LAGEPLAN

- zeichnerischer Teil zum Bauantrag -
 (§ 4 LBOVVO)

BAUVORHABEN		Neubau eines Einfamilienwohnhauses mit Garage	
Veilchenweg, Flst.: 3865/5		71364 Winnenden	
BAUHERR			
ENTWURFSVERFASSTER			
PLANNUMMER			
ANSICHTEN 1			
MAßSTAB	ERGÄNZT	GEÄNDERT	PLAN-NR.
1:100	20.05.2019	-	6
FORMAT		PROJEKT-NR.	
A3		111

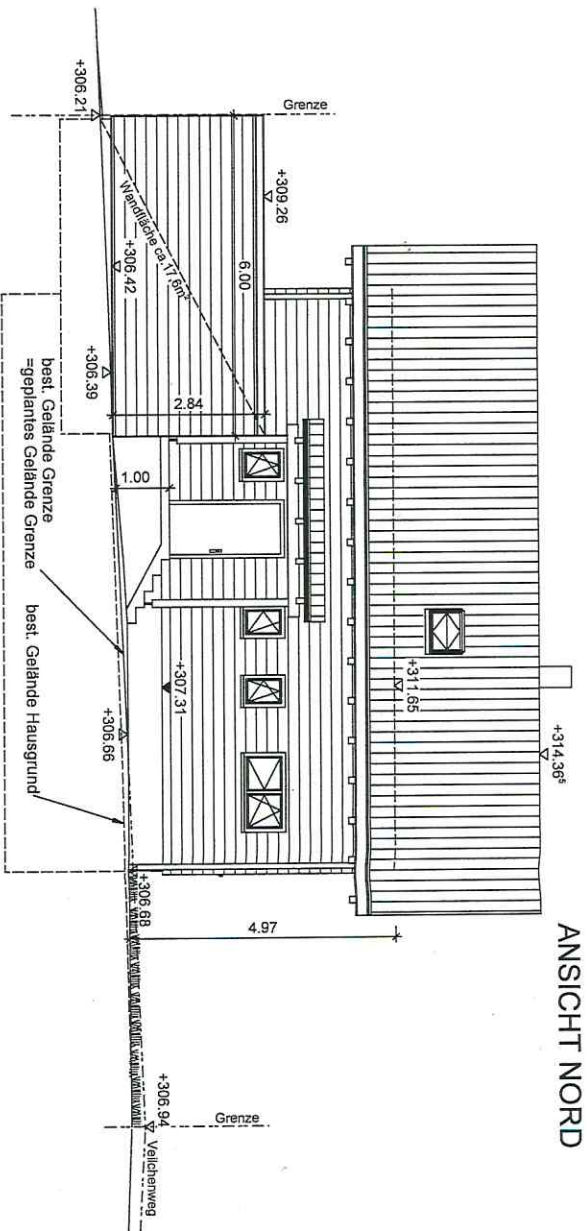
Blaue Änderung 14.08.19
 durch Bauberechtigungsbehörde
Ingenieurbüro Basler
Vermessung & Geoinformatik
